**Modulo per la presentazione delle osservazioni per i piani/programmi/progetti sottoposti a procedimenti di valutazione ambientale di competenza statale**

ID: Codice procedura (ID\_VIP/ID\_MATTM):10844

Impianto per la produzione di energia elettrica da fonte eolica, costituito da 6 aerogeneratori della potenza complessiva di 37,2 MW, un sistema di accumulo da 25 MW e relative opere connesse in località "Rempillo" nel comune di Pitigliano (GR).

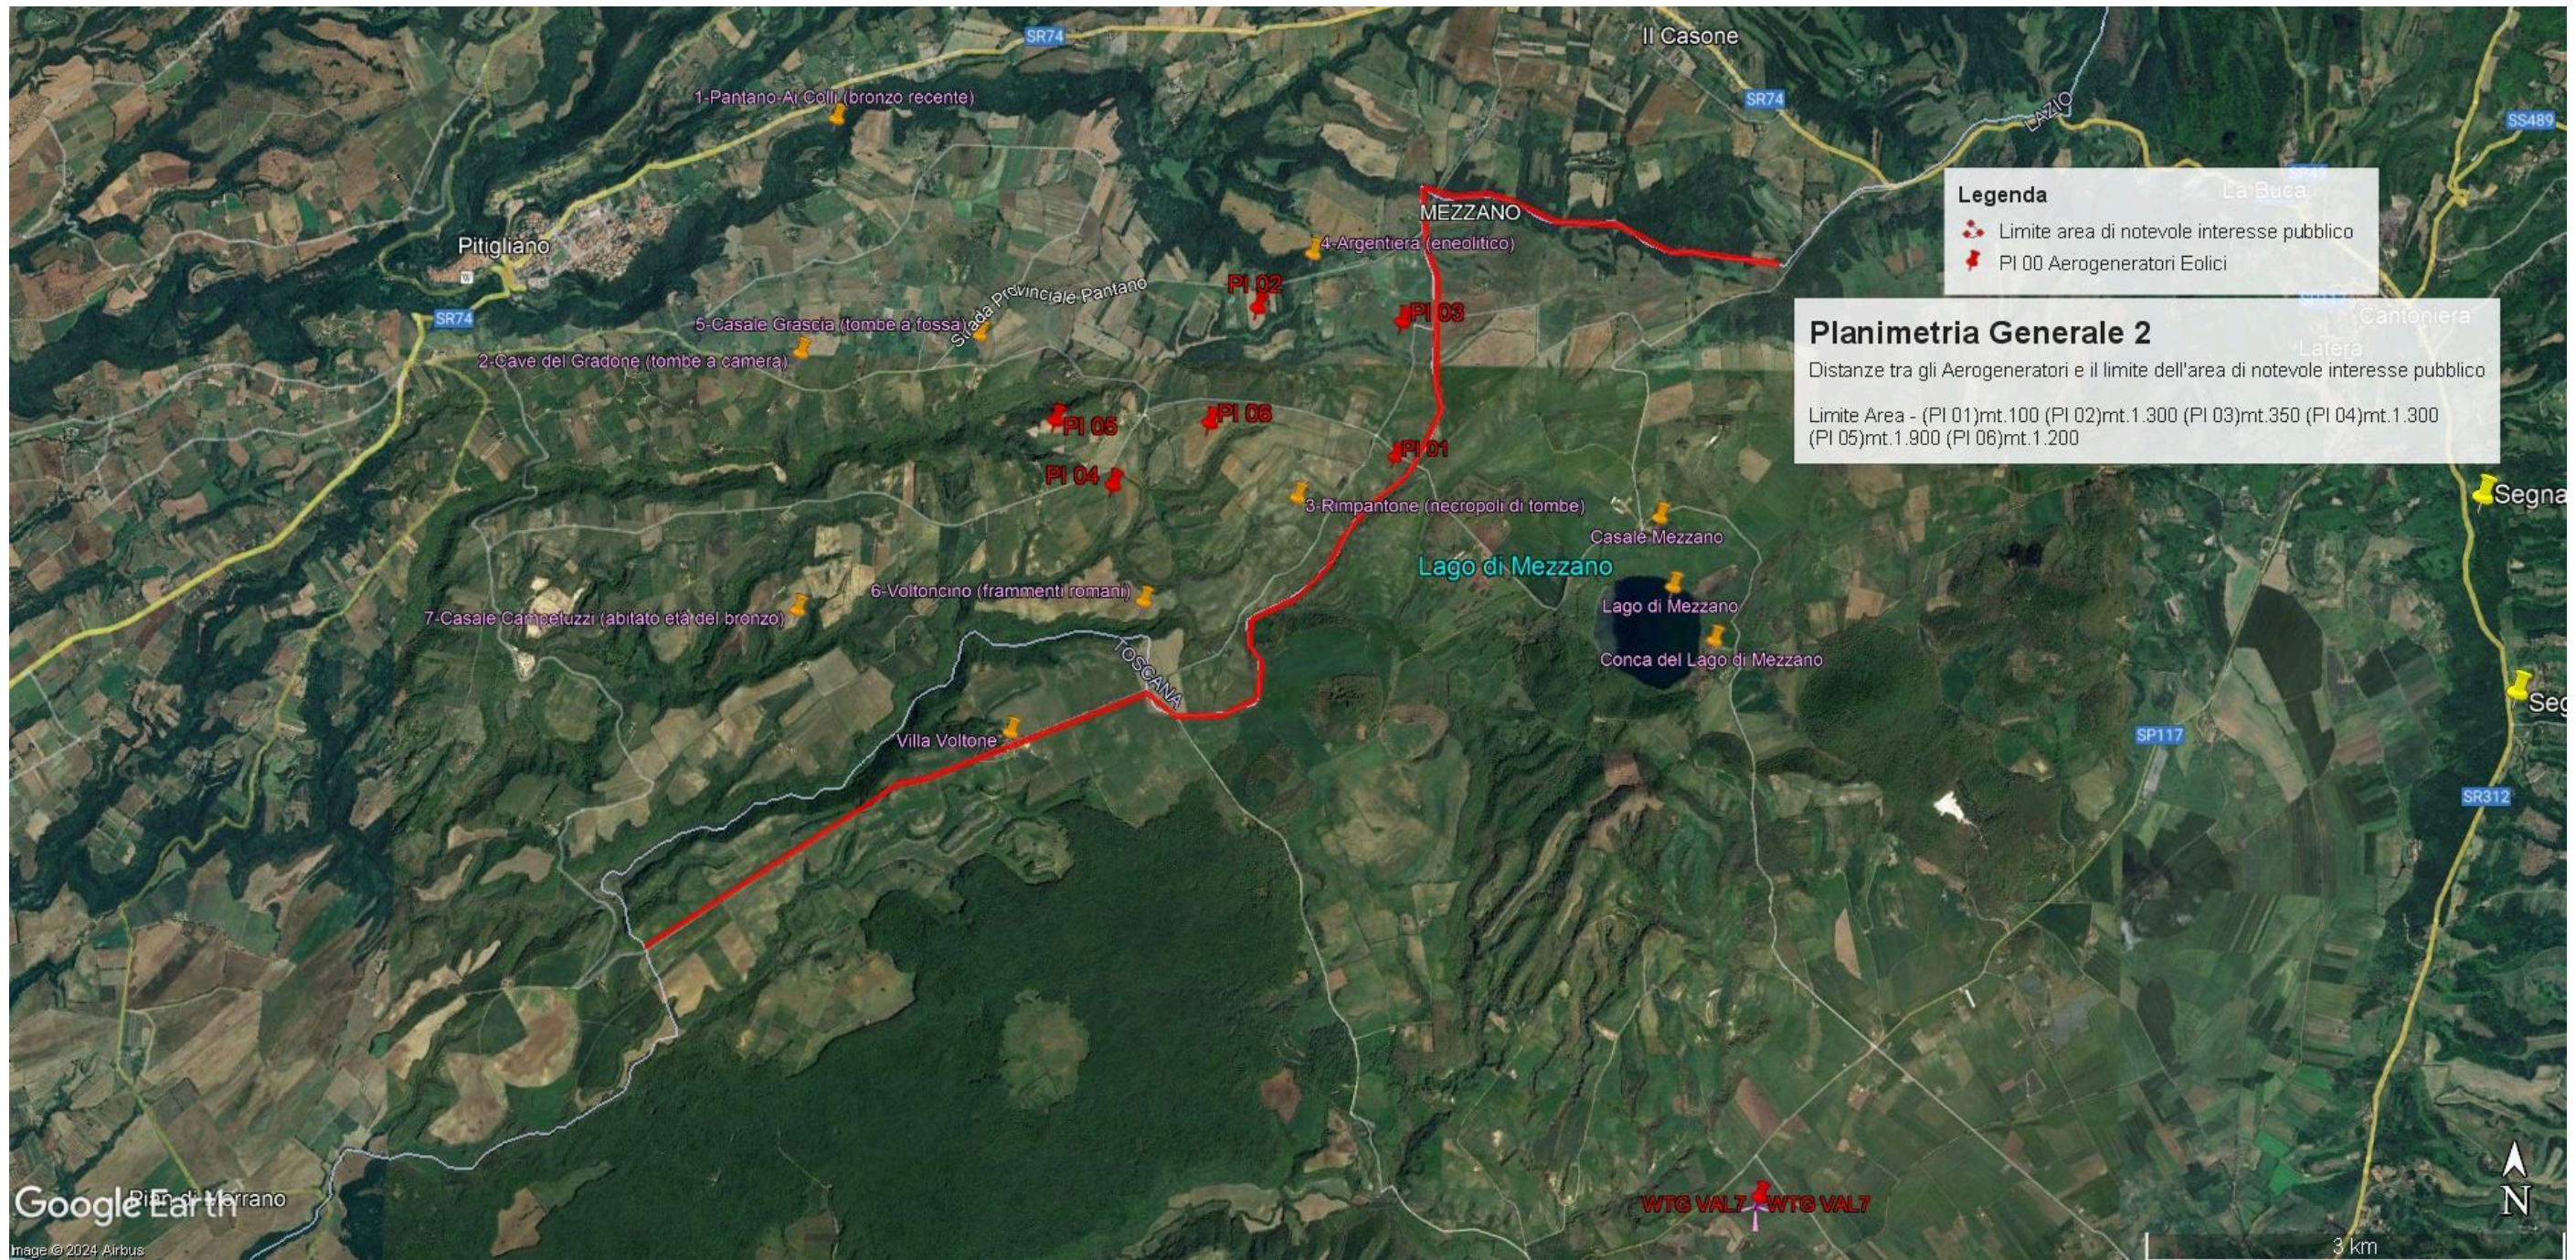
Alla luce del combinato disposto dal "vincolo sul patrimonio paesaggistico (artt. 136 e ss. e 142 del decreto legislativo n. 42/2004 e ss.mm.ii.) e sui beni culturali" (artt. 10 e ss. del decreto legislativo n. 42/2004 e ss.mm.ii.) e dal comma 8 lettera c-quarter del D.Lgs 191/2021 e ss.mm.ii si evince che, ad oggi, le aree in cui sono previsti gli insediamenti dei sei aereogeneratori dell'impianto eolico denominato "Rempillo" non sono idonee perché ricadono tutte all'interno della fascia di rispetto dei **beni paesaggistici di notevole interesse pubblico denominati "Conca del Lago di Mezzano e territorio circostante" (D.M. 22.05.1976)** comprendente anche il **vincolo "Selva del Lamone" (D.M. 22.05.1984)** tutelati **dall'art. 136 del Codice dei Beni Culturali e del Paesaggio** e in particolare un aereogeneratori ( P01) è a 100 metri dal primo vincolo citato e gli altri cinque compresi in una distanza massima tra 1 km e 2 km ( vedi immagine n. 1 dell'ALLEGATO). Nella fascia di rispetto dei 3 km anche la porzione di vincolo rappresentato dalla Selva del Lamone che gode di altre importanti tutele in quanto Riserva Naturale regionale (L. 394/91 e L.R. 29/97), Zona di Protezione speciale (ZPS) insieme ai Monti di Castro collegati tra loro da una Zona di Conservazione Speciale (ZSC), il sistema fluviale Fiume Fiora-Olpeta. La Selva del Lamone oltre il vincolo paesaggistico di notevole interesse pubblico che la rende area non idonea all'installazione degli impianti FER anche nelle sue fasce di rispetto dei 3 km, gode di un'altra tutela che ne rivela l'importanza di area di importanza internazionale per l'avifauna IBA (012) che viene collegata all'altra IBA (099) Lago di Bolsena attraverso la ZPS Caldera di Latera e la ZSC Lago di Mezzano che insieme sono compresi nel vincolo paesaggistico " Conca Lago di Mezzano..." e verranno uniti dal nuovo vincolo paesaggistico "*Ambito paesaggistico, geologico e geomorfologico dell'orlo della caldera di Latera e delle sue pendici interessate dai centri eruttivi periferici*" ( si veda a riguardo la proposta pubblicata sul sito del MIC in data 09/08/2023 e

l'immagine n. 2 dell' ALLEGATO) all'area di notevole interesse pubblico " Conca del lago di Bolsena" (D.M. 24.10.1960). Praticamente una vasta zona che per interesse paesaggistico e naturalistico oltre che storico, archeologico e identitario rappresenta un unicum nel panorama nazionale.

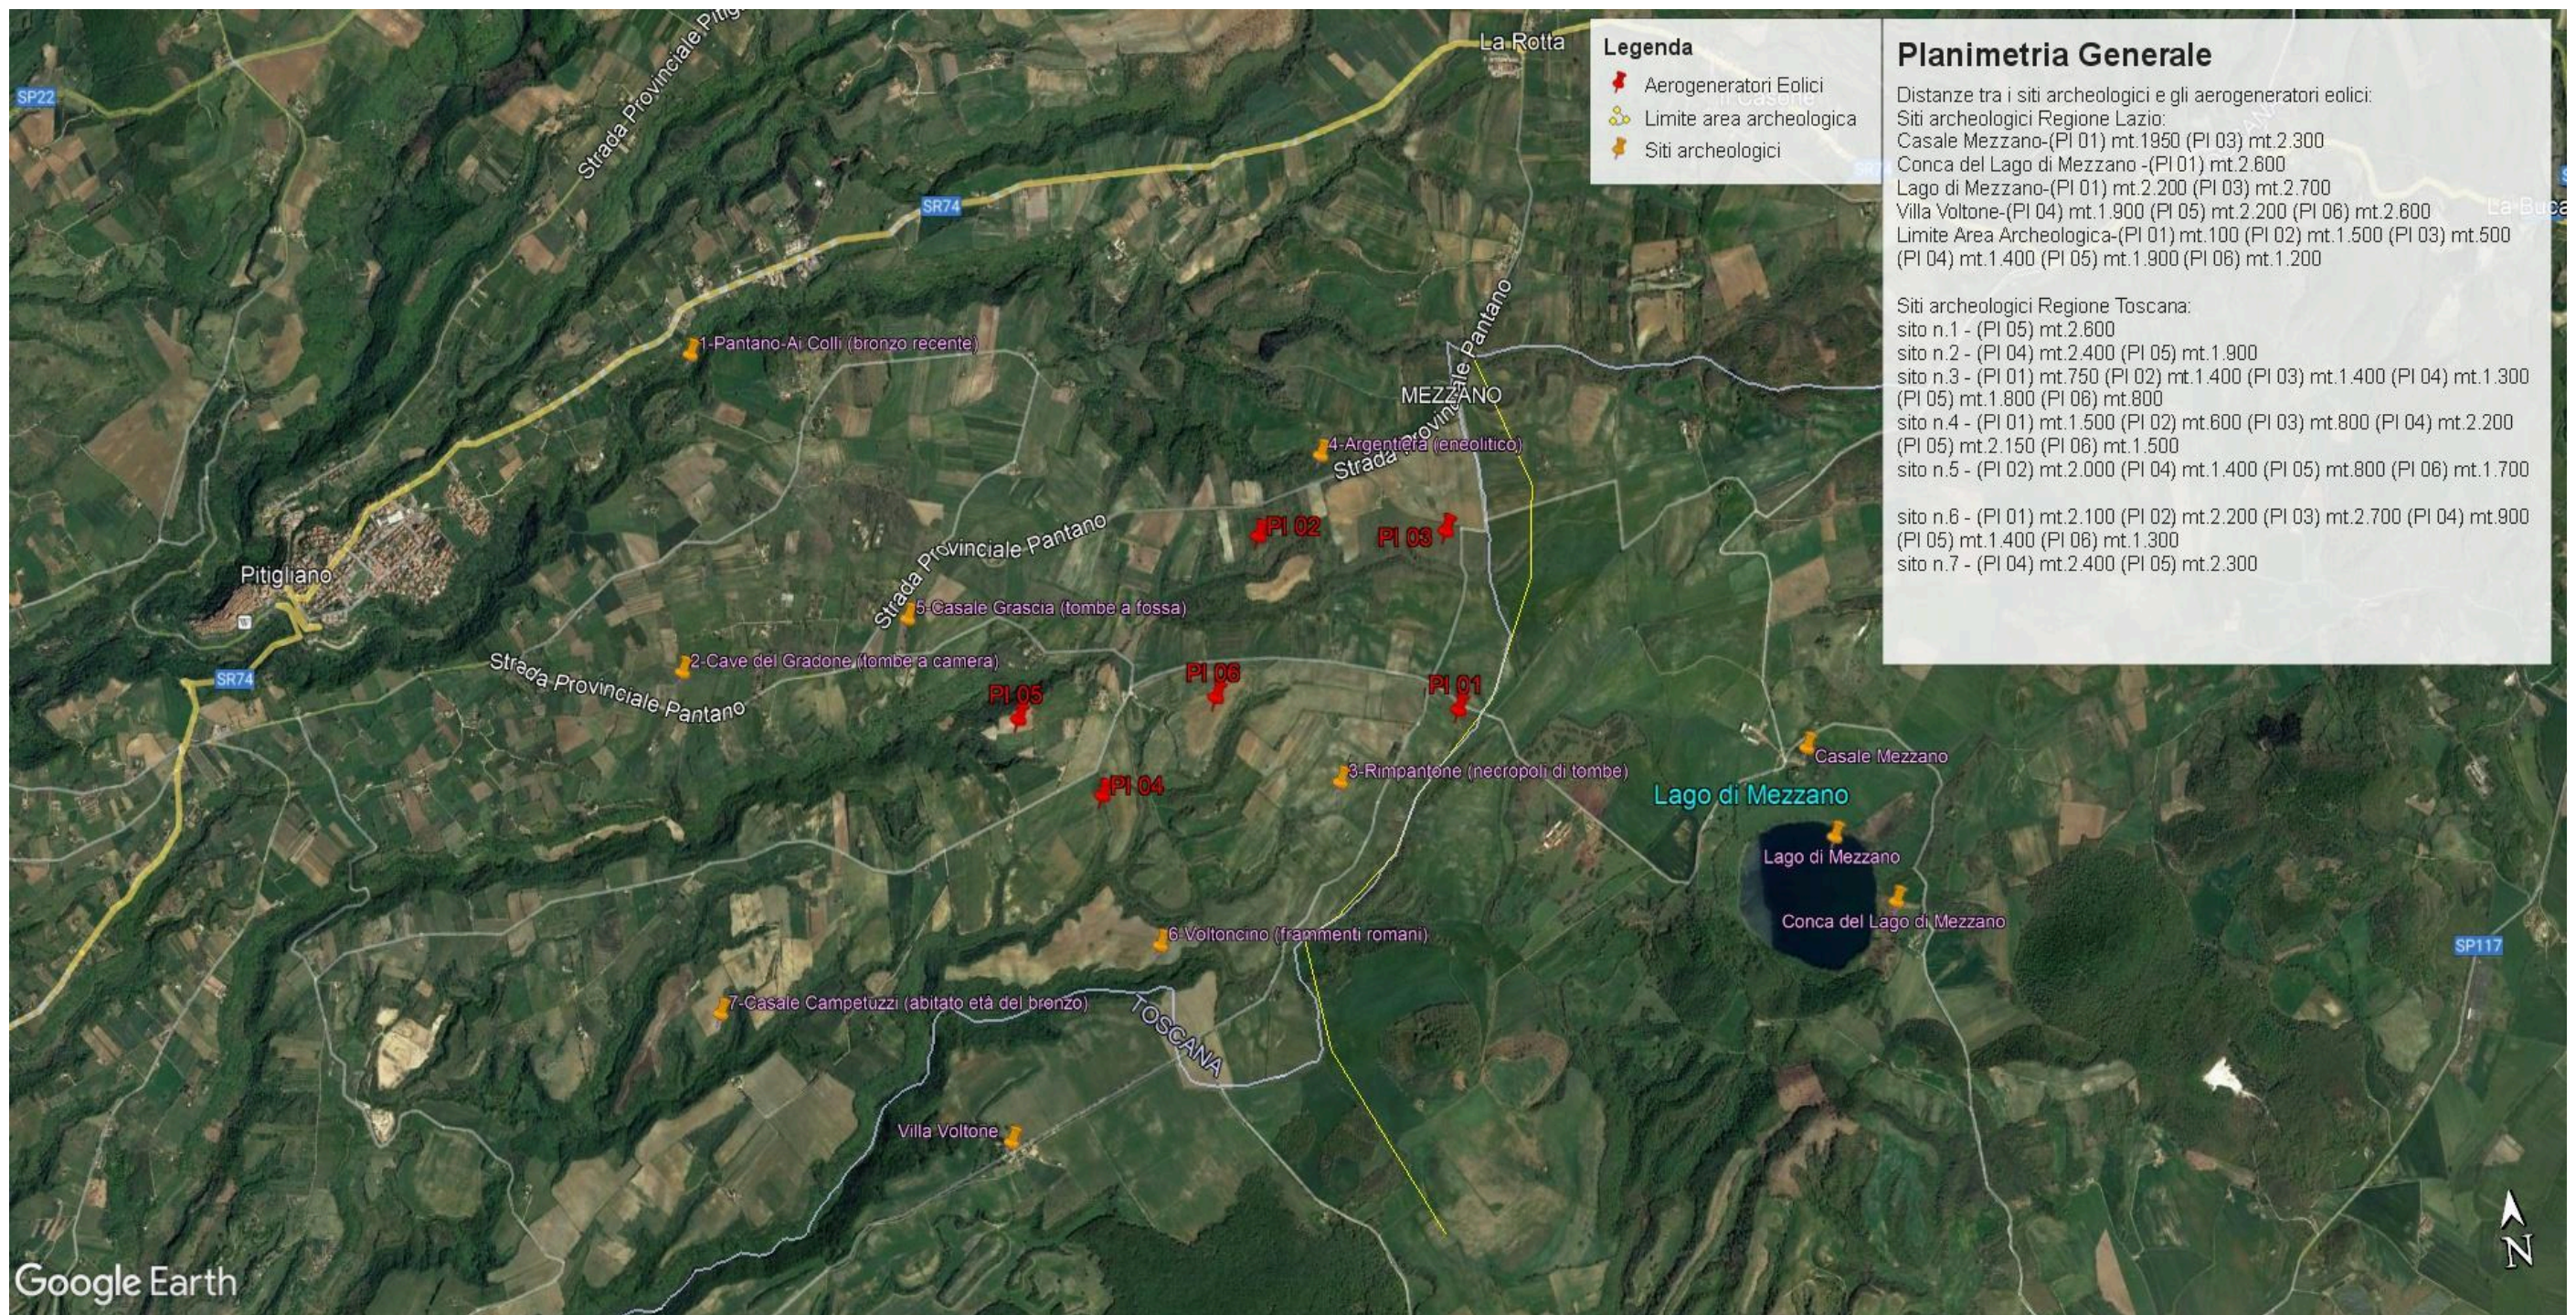
Inoltre, la zona in cui insisterebbe l'impianto eolico industriale Rempillo è compresa nelle fasce di rispetto di 3 km di diversi beni archeologici tutelati dalla parte II del Codice dei Beni Culturali (vedi

Allegato, immagine n. 3). Inoltre le pale P04 e P05 ricadono all'interno di un'area archeologica che la Proponente vorrebbe cancellare per il semplice fatto che non è riportata nel documento regionale ma nel documento provinciale come meglio dettagliato nell'Osservazione n. 5. Alla luce di quanto documentato appare chiaro quindi che la collocazione dell'impianto non ha tenuto conto alcuno dei vincoli dell'area nella quale è stato progettato e l'inserimento dell'impianto eolico nel paesaggio e sul territorio non è corretto (Allegato IV delle Linee guida nazionali di cui al D.M dello Sviluppo economico del 10.09.2010).

Immagine n. 5 Intervisibilità degli impianti eolici della provincia di Viterbo anche in quella di Grosseto, in particolare nel pitiglianese.

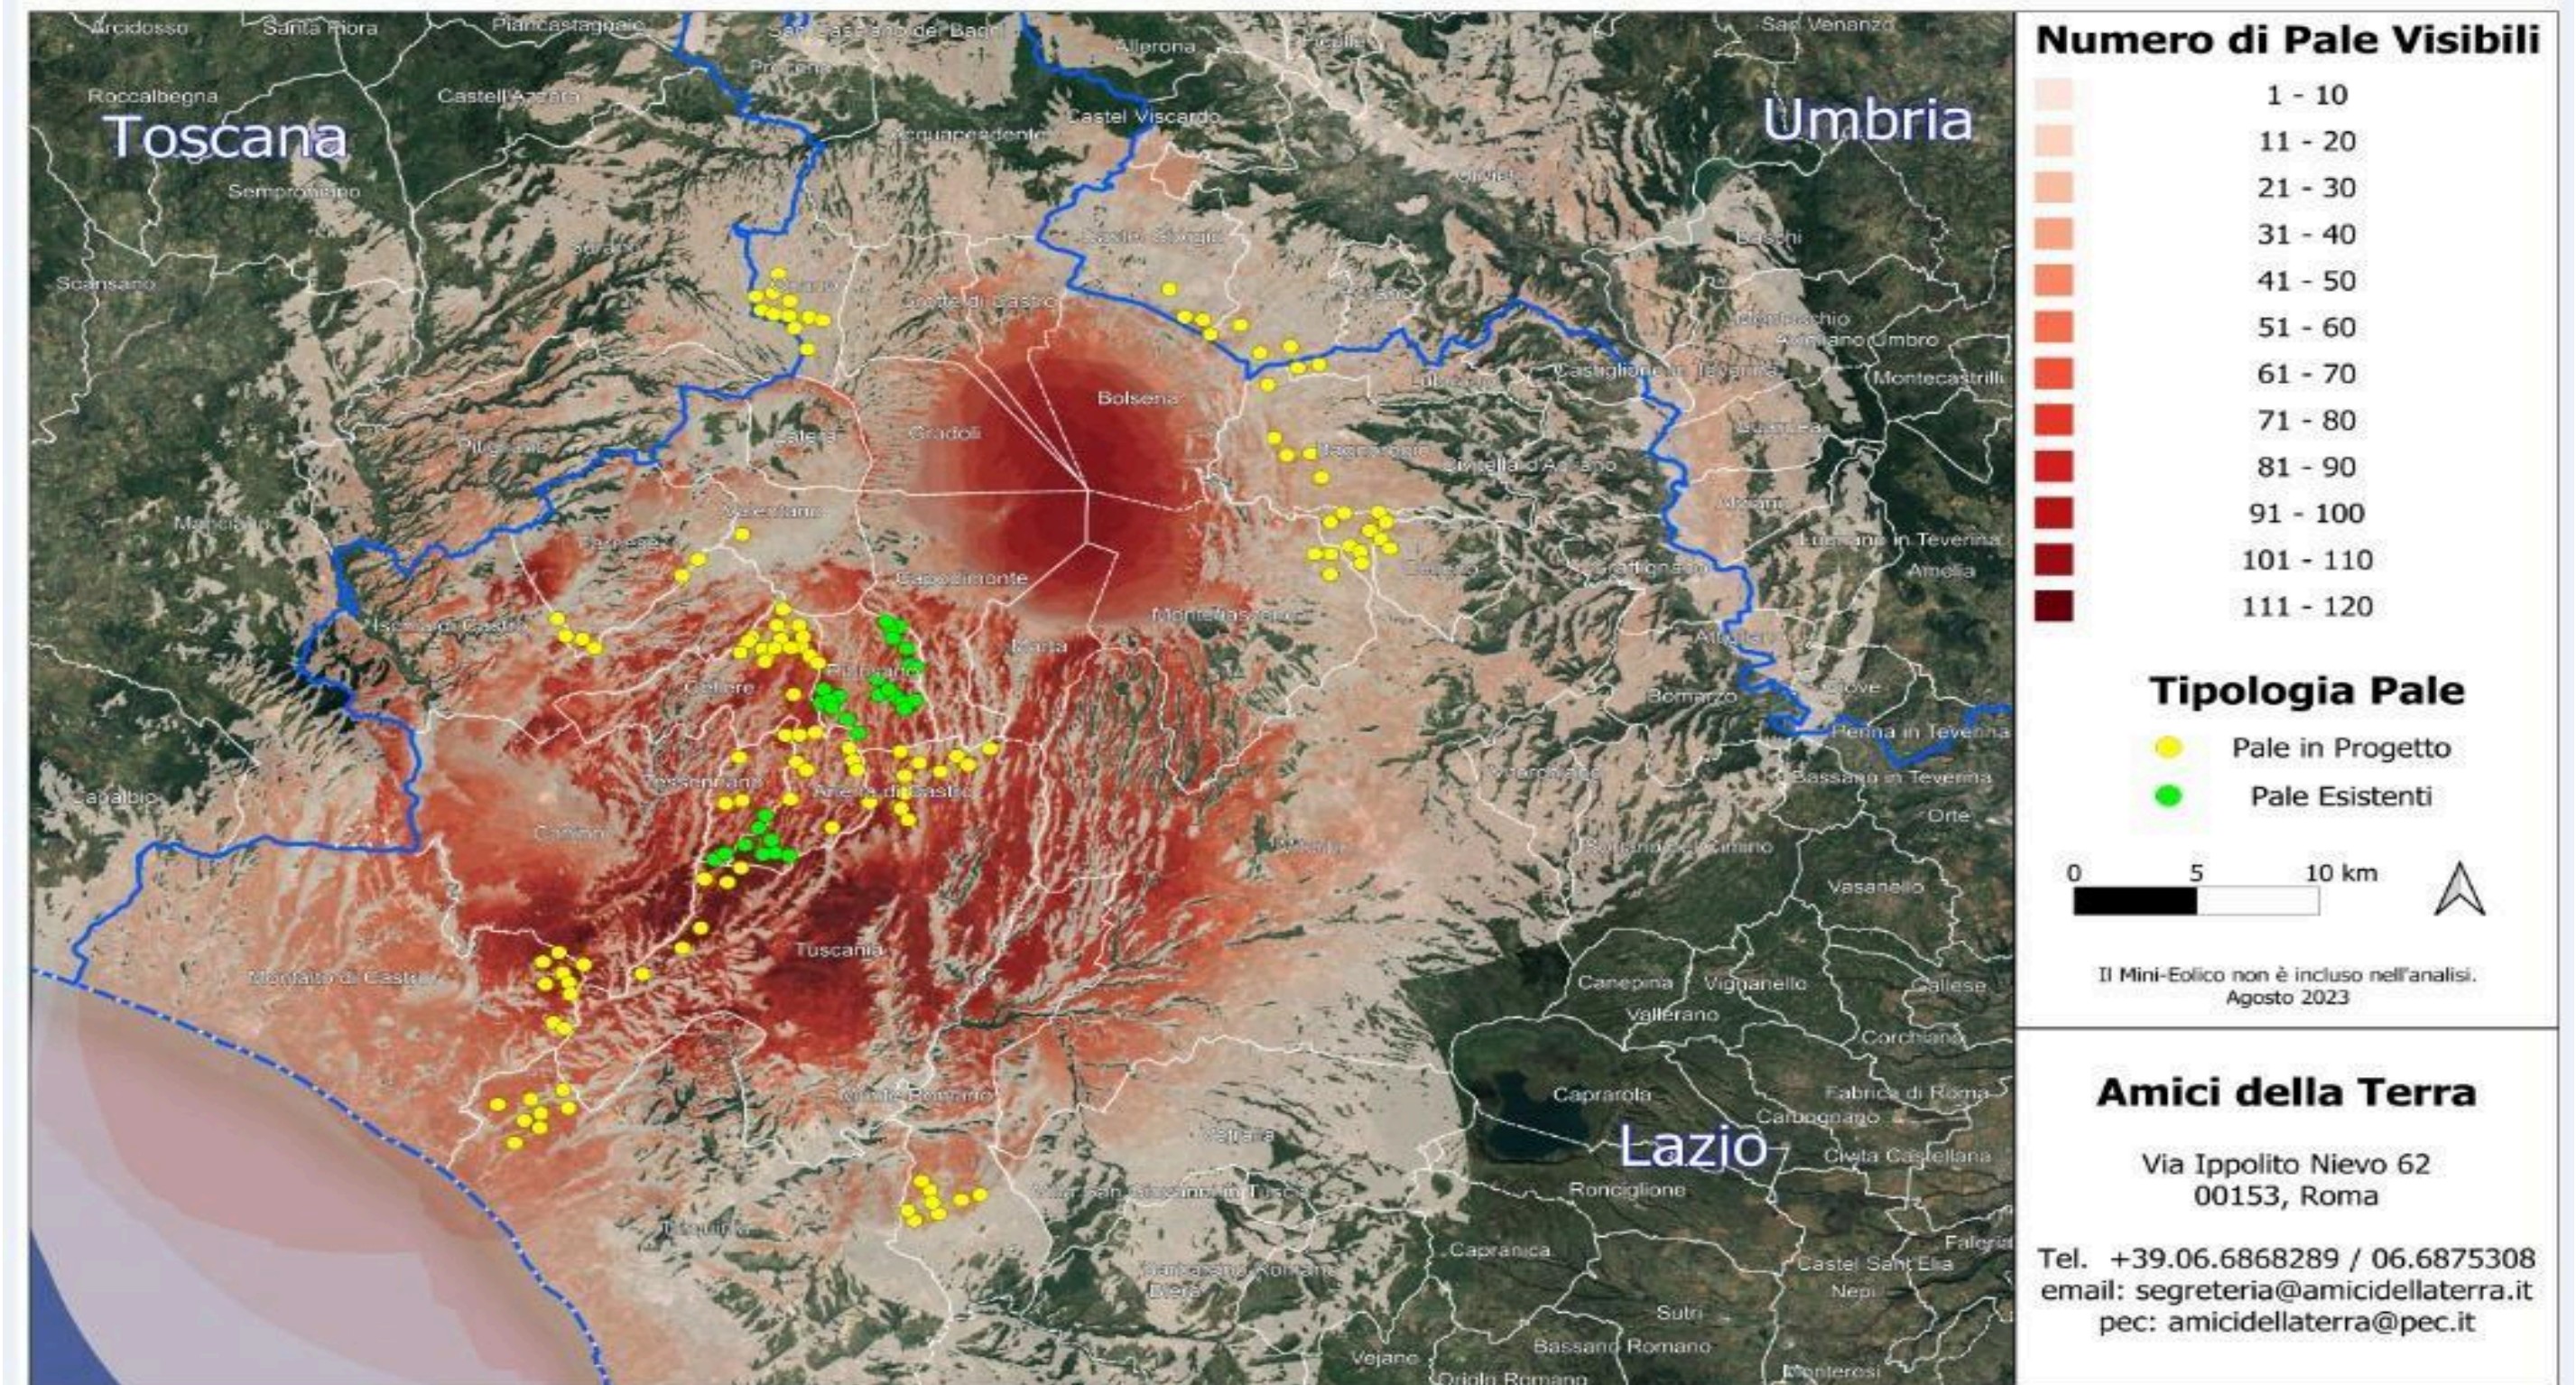
nn. 1 e 2 e crea anche degli impatti negativi anche sui beni naturalistici come verrà dettagliato nell'Osservazione n. 4. Inoltre andrebbe a sommarsi al già enorme cumulo di impianti eolici e fotovoltaici e geotermici che già creano una elevata criticità ambientale nella provincia di Viterbo e interferiscono anche con il territorio toscano come si può vedere dalle immagini nn. 4 e 5 dell'Allegato n. 1.
